710 - INSP
 ISO/IEC 17020
 Origineel verslag

Controlebezoek – Periodiek [Hfst 6.5]

Verslagnummer: 28/01072024/36190/1/1

Rozebroekstraat 25, 9040, Gent (België)

Elektrisch bord

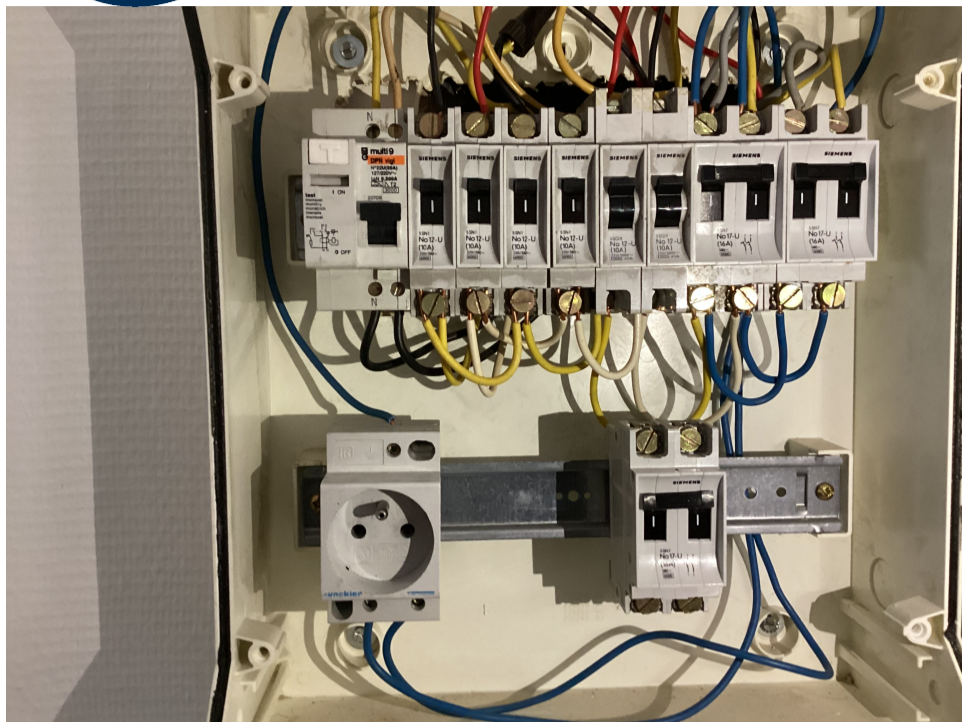
- De sectiegrootte van de overbruggingen in de borden is niet aangepast aan de grootte van de beveiliging tegen overstromen. – oAfd 4.4.1.5
- Er ontbreken afdekplaatjes in het elektrisch bord. – Afd 5.2.6; oAfd 4.2.2.3
- De installatie is niet aangevuld met een differentieelstroombeschermingsinrichting met hoge of zeer hoge gevoeligheid – oAfd 4.2.4.3
- Er is geen differentieelstroombeschermingsinrichting geplaatst aan het begin van de installatie. - oAfd 4.2.4.3.b; oAfd 5.3.5.3
- De houders van de penautomaten zijn niet uitgerust met een kaliberstuk. – oAfd 5.3.5.5.a
